改善箇所説明図

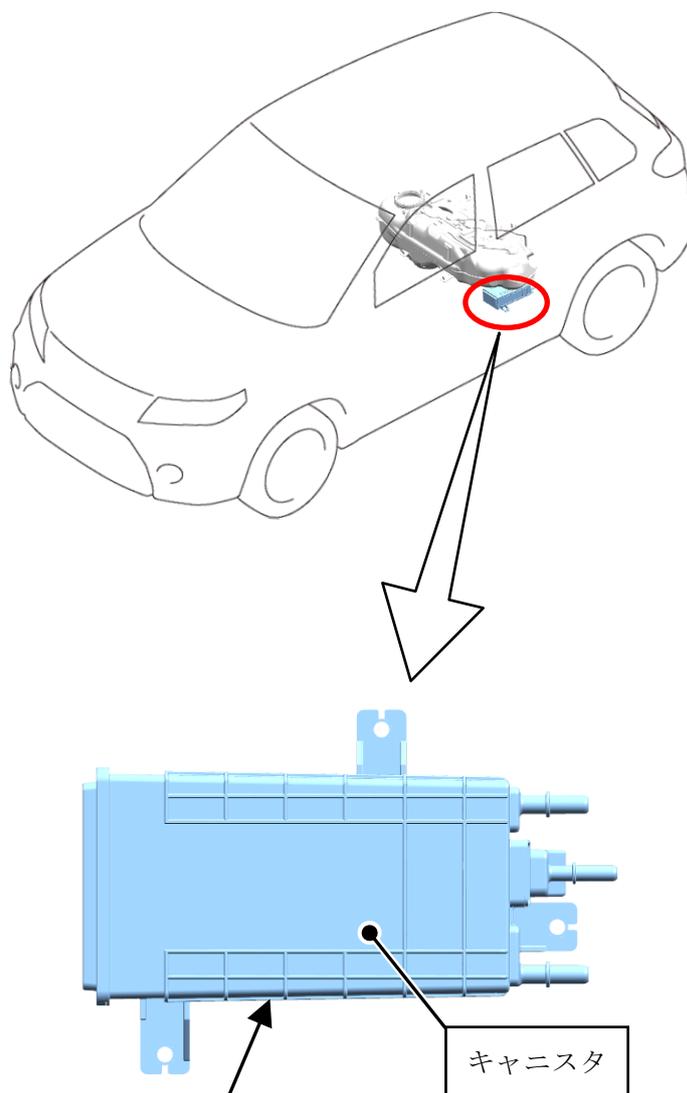
基準不適合発生箇所

燃料蒸発ガス抑止装置（キャニスタ）において、キャニスタケース形状が不適切なため、活性炭充填量が少ないものがある。また、使用過程においてキャニスタケースが変形するものがあり、そのため、キャニスタ内に隙間ができてキャニスタ性能が低下し、保安基準第31条（有害なガスの発散防止装置）の基準に適合しないおそれがある。

全車両、キャニスタを対策品と交換する。

識別： IDプレートに赤色のシールを貼付する。
